REPÚBLICA DE COLOMBIA
SUPERINTENDENCIA DE INDUSTRIA Y COMERCIO

Oficio N° 2895 de 21 de mayo de 2019

Ref. Expediente N° NC2017/0011444

TÍTULO DE LA SOLICITUD: **“PERFILES LINEALES PARA MARCOS DE PUERTA”**

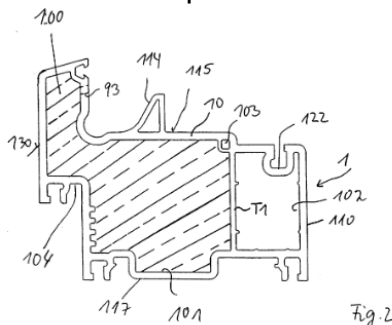
Asimismo, el documento D1 divulga las características de las reivindicaciones dependientes así:

- Reivindicación 4: En la parte inferior del perfil se encuentran unas ranuras (Fig. 2).

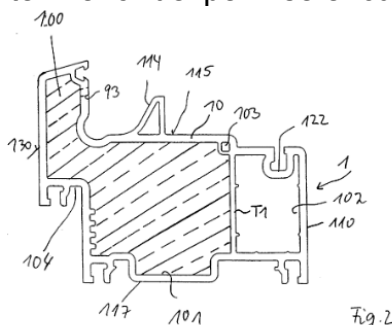
Asimismo, el documento D1 divulga las características de las reivindicaciones dependientes así:

- Reivindicación 10: En la parte inferior del perfil se encuentran unas ranuras (Fig. 2).
